改善箇所説明図

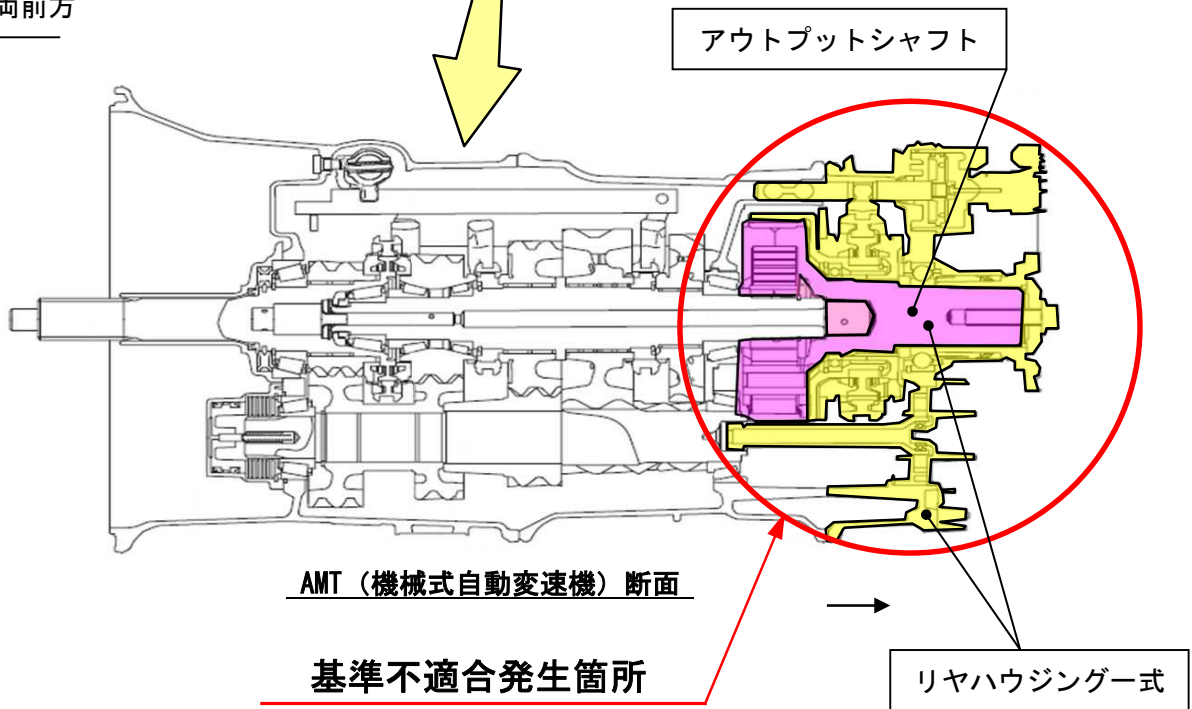
12段機械式自動変速機を搭載した大型トラックにおいて、アウトプットシャフトの強度が不足しているため、当該シャフトに亀裂が発生するものがある。そのため、そのままの状態で使用を続けると、当該シャフトの亀裂が進行し、最悪の場合、アウトプットシャフトが破断し、プロペラシャフトが脱落又は周辺部品を破損させ二次的不具合を生じるおそれがある。

全車両、機械式自動変速機のリヤハウジング式を、対策品のアウトプットシャフトを組み込んだものに交換する。
